OPPDRAAG	Fagerdalen Lager	DOKUMENTKODE	10216358-RIGberg-NOT-001-rev04
EMNE	Skredfarevurdering	TILGJENGELIGHET	Åpen
OPPDRAAGSGIVER	Safari Eiendom AS	OPPDRAAGSLEDER	Asbjørn Øystese
KONTAKTPERSON	Arild Faugstad	SAKSBEHANDLER	Solveig Dahl Nøttestad, Astrid Lemme og Asbjørn Øystese
KOPI		ANSVARLIG ENHET	10233013 Ingeniørgeologi Vest

Oppdrag	Fagerdalen Lager	Dokumentkode	10216358-RIGberg-NOT-001-Tilsvar-UKS-rev01
Emne	Tilsvar UKS	Tilgjengelighet	Åpen
Oppdragsgiver	Safari Eiendom AS	Oppdragsleder	Asbjørn Øystese
Kontaktperson	Arild Faugstad	Utarbeidet av	Solveig Dahl Nøttestad
Kopi		Ansvarlig enhet	10233013 – Ingeniørgeologi Vest

**Uavhengig
kvalitetssikring:
Skredfarevurdering for
reguleringsplan for
Fagerdalen lager,
Bergen kommune**

Vedlegg 1			
Registreringskart			
Fagerdalen lager			A3
Oppdragsnr. 10216358			
Koordinatsystem: Euref 1989 UTM sone 32N			
Dato:	Utarbeidet av:	Kontrollert av:	Multi consult
24.03.2023	SDN	MÅB	
Utarbeidet av Multiconsult

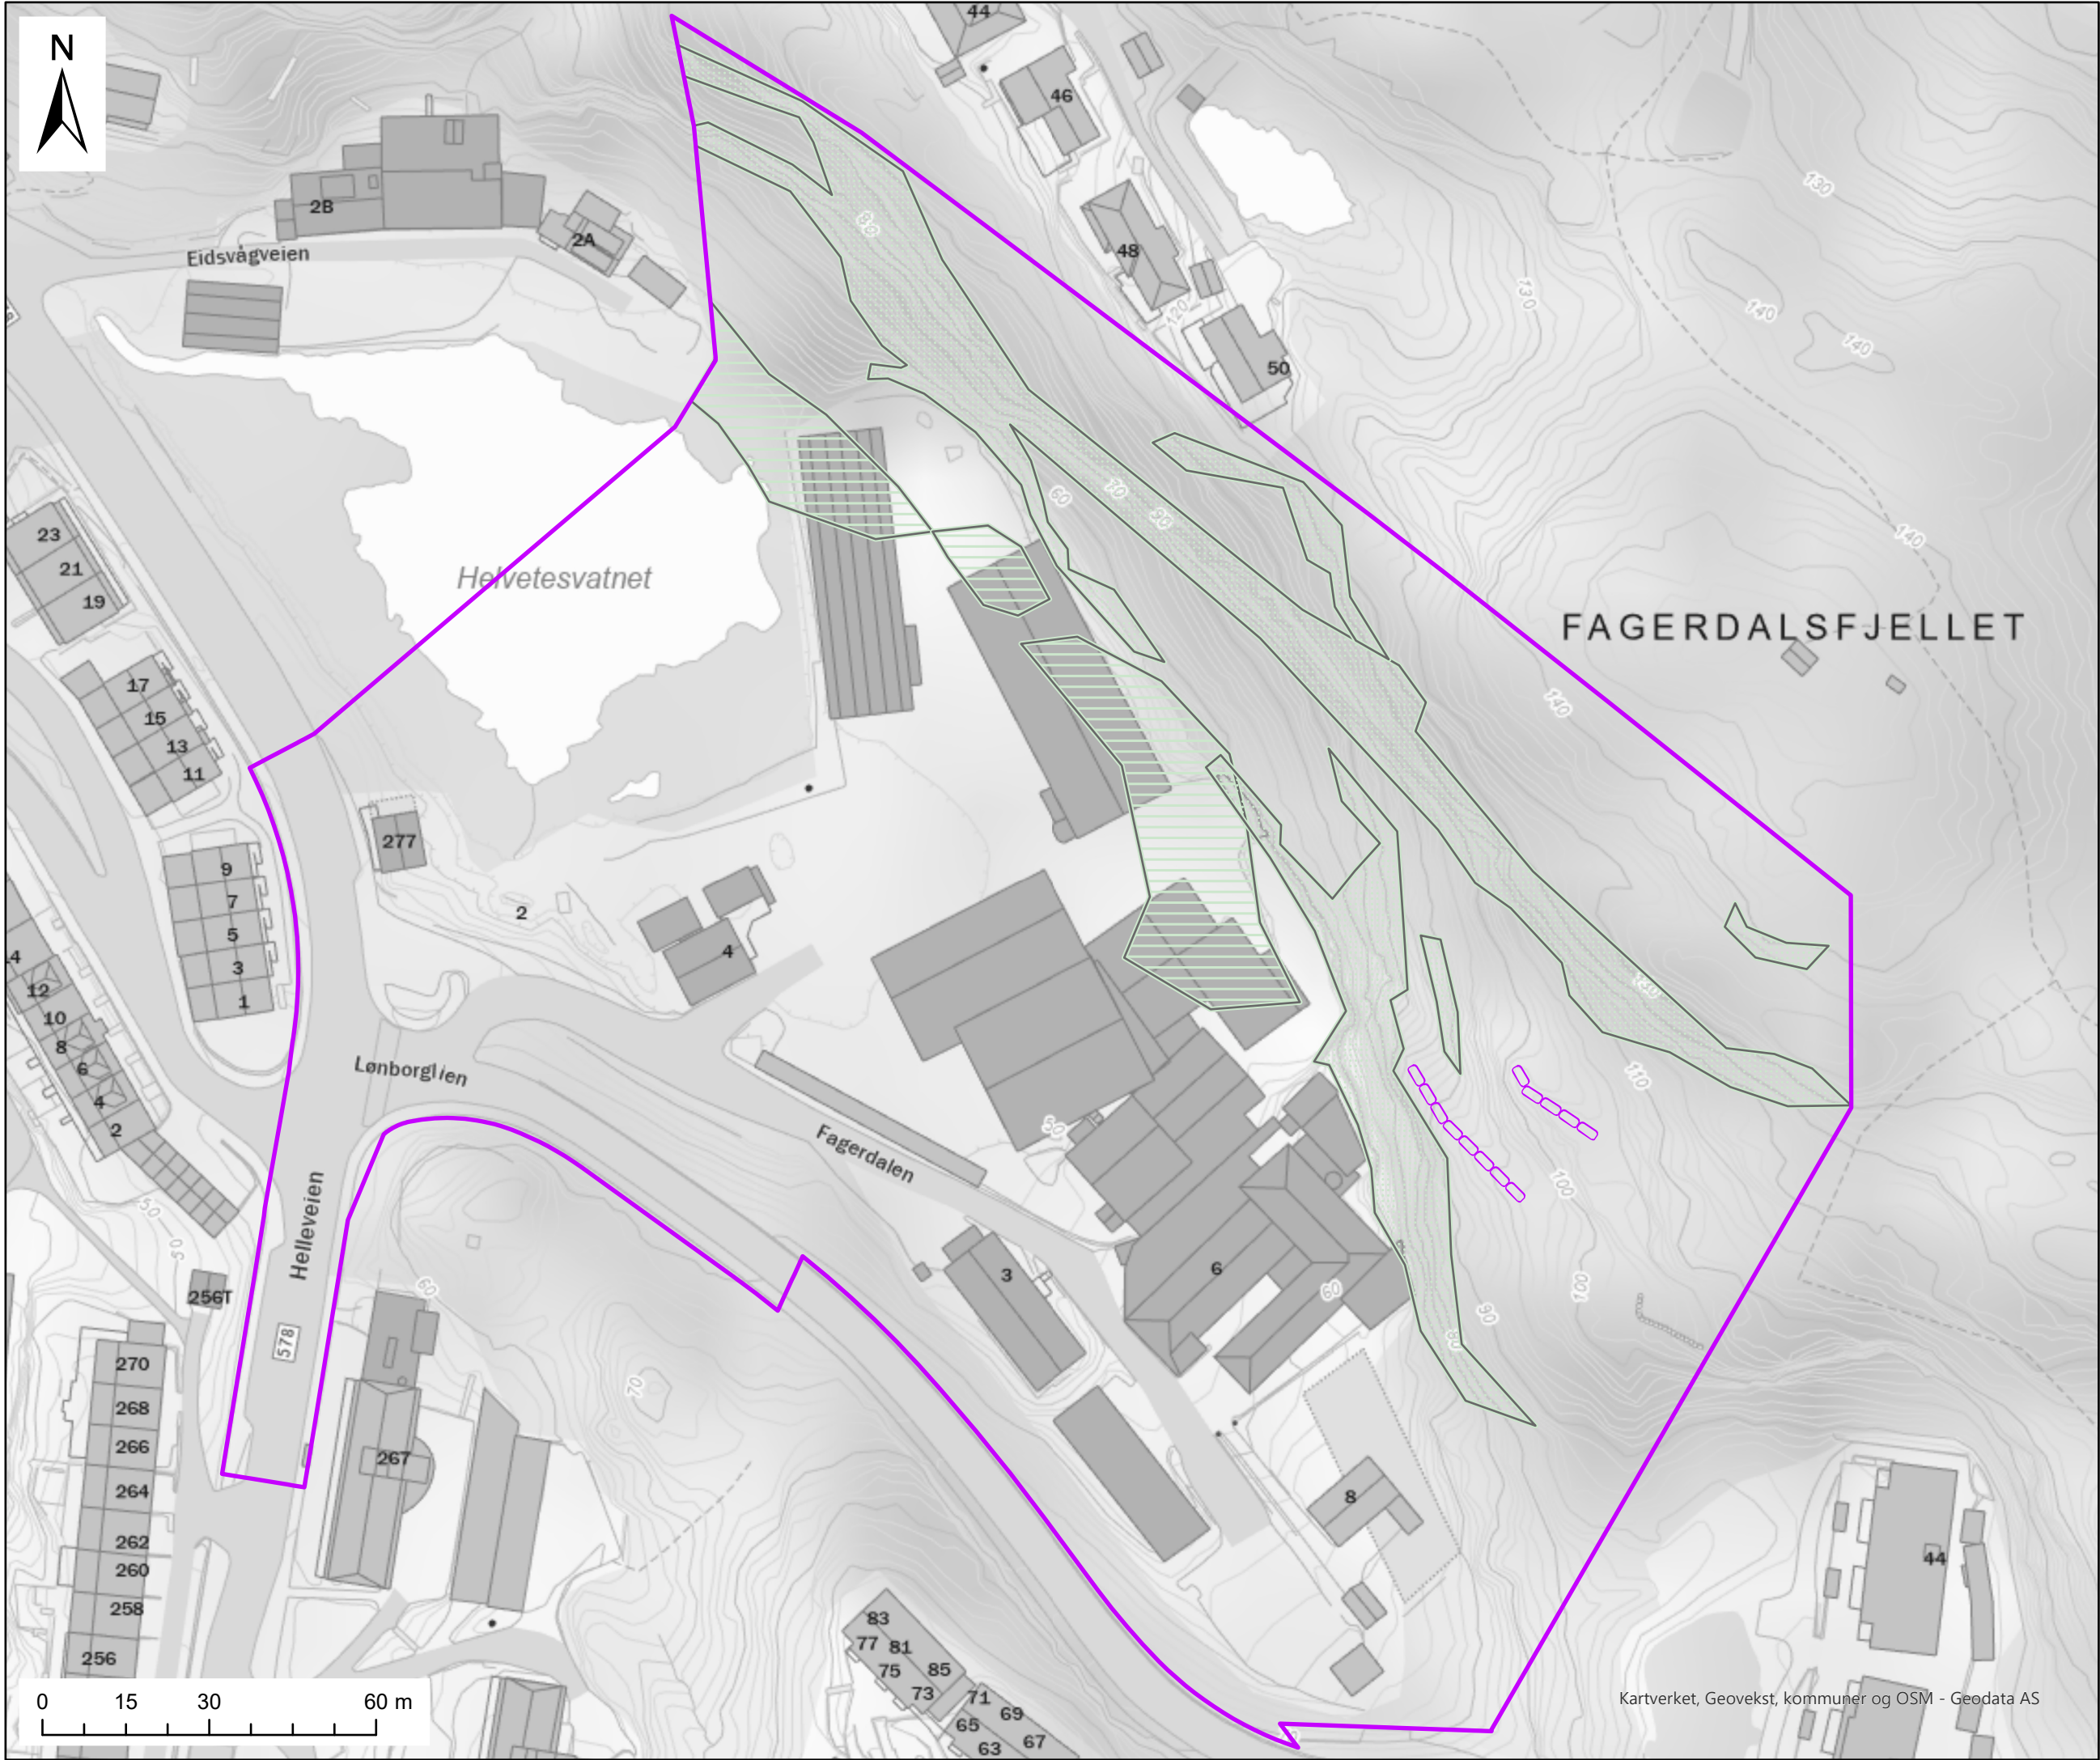
4. Registreringskart	MERKNAD	Registreringskartet er ikkje i samsvar med NVE (2020). Manglar blant anna sporloggar, skyggerelieffkart og oppdrags- og kartinfo. Det er likevel dei mest relevante	Registreringskartet er nå oppdatert med riktig bakgrunn. Det ble ikke registrert sporlogg under befaring, men det er befart langs foten av hele bergskrenten og

registreringane som er vist i kartet. Det er vist to ryggformasjonar, men desse er ikkje omtala andre stadar i rapporten.	flydd drone for å få oversikt over overliggende terreng. Teksten om steinsprang er oppdatert i kapittel 6.5 og inneholder kommentar på alle registreringene.
